<p>Onderwerp</p> <p>Vaststellen van het groenontwerp voor de middenberm van de Oosterduinweg (nadere uitwerking definitief ontwerp Oosterduin)</p>	<p>Bestuurlijk behandelvoorstel (2013/420457)</p> <p>GOB/ZUIDWEST</p>
<p>Collegebesluit</p> <ol style="list-style-type: none"> 1. Het college stelt het groenontwerp van de middenberm Oosterduinweg vast (betreft een nadere invulling van het vastgestelde DO Oosterduin). 2. Het besluit heeft geen financiële consequenties (dekking is goedgekeurd in het besluit RB 2010/284803, voor de herinrichting in de woonwijk Oosterduin). 3. De betrokkenen ontvangen na besluitvorming, informatie over dit besluit; de media krijgen een persbericht. 4. Dit besluit wordt ter informatie aan de commissie beheer gezonden. 	<p>Auteur: Lanfermeijer, B.</p> <p>Email: blanfermeijer@haarlem.nl</p> <p>Telefoonnr 023-5113842</p>
<p>Samenvatting/Doel/grond besluit</p> <p>Het college is bevoegd om het DO vast te stellen.</p>	<p>B&W vergadering</p> <p>Vergadering BenW d.d. 15-10-2013</p> <hr/> <p>Bijlagen</p>

onderwerp: Vaststellen van het groenontwerp voor de middenberm van de Oosterduinweg (nadere invulling van het vastgestelde DO Oosterduin)

Registratienummer: 2013/4

tekening nummer:
807LS001

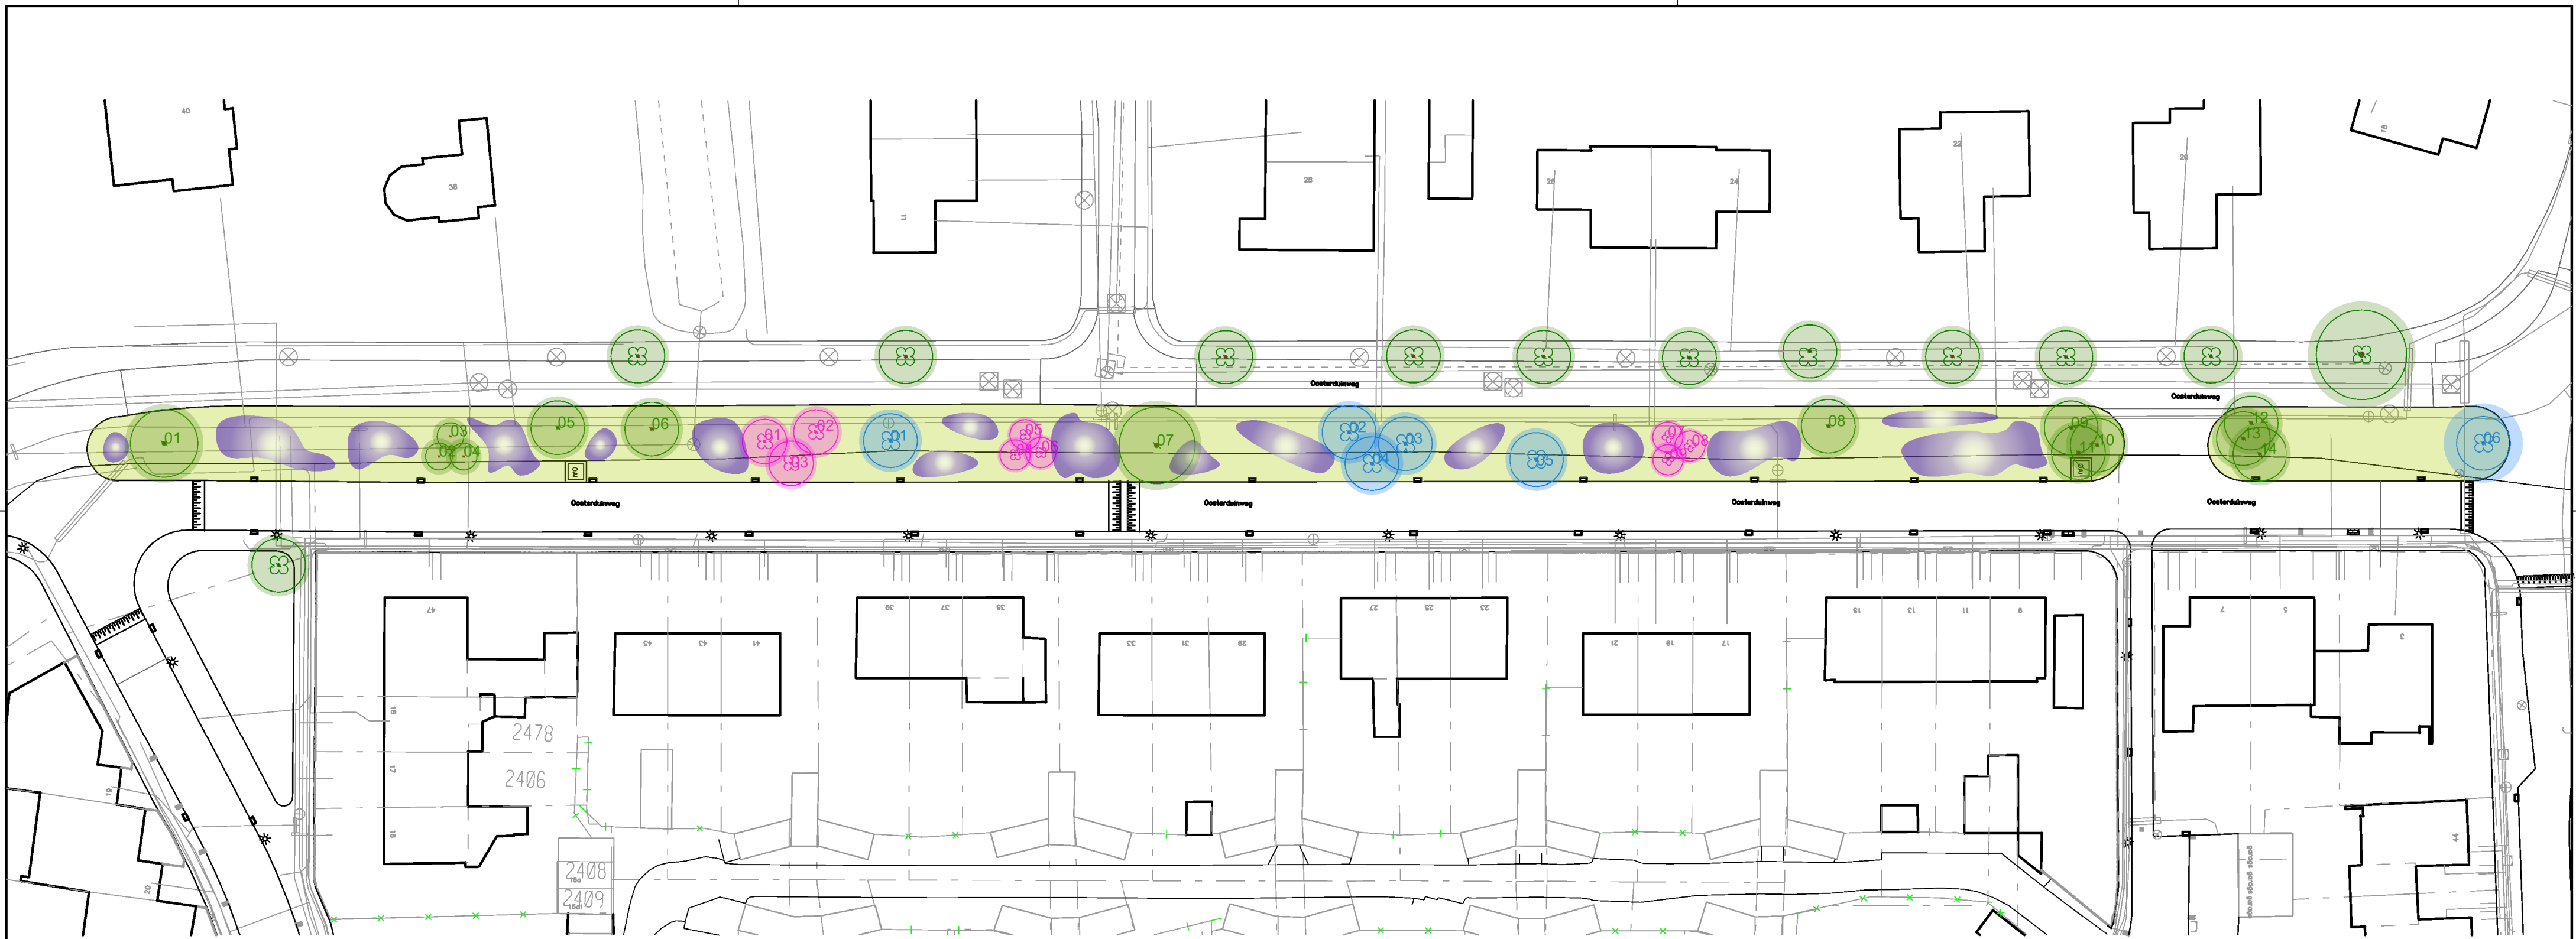
Vraag	Antwoord gemeente	Inspreker
In middenberm t.o. nrs. 3, 5 en 7 geen hoge bomen of struiken, neemt zon weg en is verkeerstechnisch ongewenst vanwege verminderd zicht op kruising. Verstoot ruimtelijk effect. Graag herstel narcissenveldje of andere beplanting, bv rozen zoals begin jaren tachtig.	Bomen en struiken in de middenberm van de Oosterduinweg zijn verkeerstechnisch verantwoord. De afstand van de beplanting in de middenberm tot de woningen is zodanig dat schaduwwerking ervan minimaal is. Het narcissenveldje wordt gehandhaafd op dezelfde plek (in het gedeelte voor nr. 3-7). In de rest van de berm worden vlakken met wilde hyacinten geplant (Scilla). Helaas is wegens de beperkte middelen voor beheer en onderhoud geen mogelijkheid tot het aanbrengen van rozenperken.	1
Huidige open karakter van de weg met in voorjaar narcissen is het mooist en onderstreept de overgang tussen Haarlem en Bloemendaal.	Het open karakter van de middenberm blijft behouden, wel is er in het nieuwe ontwerp gestreefd naar variatie van soorten en kleur in alle jaargetijden. Er worden in totaal 14 bomen verwijderd en 15 terug geplant.	2

In middenberm voor nr. 3 staan geen paarse bloemen gepland. Graag dezelfde bloemen hier als in rest van weg. Saai grasveldje is verslechtering t.o.v. huidige situatie.	In het nieuwe ontwerp gestreefd naar variatie van soorten en kleur in alle jaargetijden. De narcissen voor nr. 3-7 blijven behouden. In de rest van de berm worden vlakken met wilde hyacinten geplant (Scilla).	3
Hemelboom aan einde plantsoen zover mogelijk aan einde perk zodat zicht vanuit huiskamer niet ontnomen wordt	De hemelboom staat reeds aan het einde van het perk ingetekend en kan niet veel dicht tegen de band aan geplant worden.	3
Tussen bomen hulst planten. Laatste stuk van de weg lijkt kariger beplant te worden, jammer.	De beplanting is vrij gelijkmatig over de berm verdeeld. Het perk voor nr. 3-7 lijkt wat leeg, maar hier bloeien in het voorjaar narcissen (staan niet op de tekening).	3
Oversteek realiseren voor bewoners Oosterduinweg ter plaatse van drempel, tegen over Peerenboom Vollerlaan	De kaders voor de inrichting van de middenberm zijn vastgesteld in het definitief ontwerp voor Oosterduin. Hierin is geen doorsteek opgenomen ter plaatse van de Peereboom Vollerlaan.	4

Wordt groenstrook alleen maar beplant of komt er ook nog gras?	Het gras komt terug.	4
Bezwaar tegen weghalen boom nr. 23 (tegenover huisnr 9) staat al 35 jaar en bloeit mooi in voorjaar. Verder mooi plan.	Besloten is deze boom te handhaven (boomnr. 23 op de plantekening).	5
Groep ginkgo's t.o. huisnr 25 verplaatsen naar ruimte tussen huisnrs. 27 en 29. Evt. 2 i.p.v. 2	De Ginkgo's worden iets verschoven in zuidelijke richting.	6

Algemeen: het geheel doet met haar parkachtige sortiment nogal gekunsteld. De exoten zijn geen accenten binnen een inheems sortiment (bv Fraxinus, Platanus, Acer, Quercus) maar een bonte Tabula Rasa. Jammer.	Er is bewust gekozen voor bomen en struiken met een hoge sierwaarde. Deze keus borduurt voort op het al aanwezige beplantingsassortiment.	6
De Stinsen zijn erg fraai.	Daar zijn wij het mee eens.	6
De toepassing van struiken vind ik de doorzichten en robuustheid van de hoofdstructuur doorbreken.	Wij zijn van mening dat de twee groepen met hulst de robuuste structuur niet doorbreken, maar juist versterken.	6
Jammer dat oude situatie niet wordt gehandhaafd, via berm was er lange zichtlijn. A.u.b. geen hulst planten. Geen struiken op middenberm zodat we nog onder de bomen kunnen doorkijken en genieten van zichtlijn. Volgens plan heb ik nu geen boom voor mijn huis (huisnr 23), dit graag zo houden, dus geen verschuivingen van bomen.	Wij zijn van mening dat de twee groepen met hulst de robuuste structuur niet doorbreken, maar juist versterken. Het profiel is zodanig breed dat plaatsing van de hulstgroepen niet of nauwelijks ten koste gaat van het doorzicht. Het benadrukt volgens ons juist het groene karakter van dit deel van Haarlem.	7
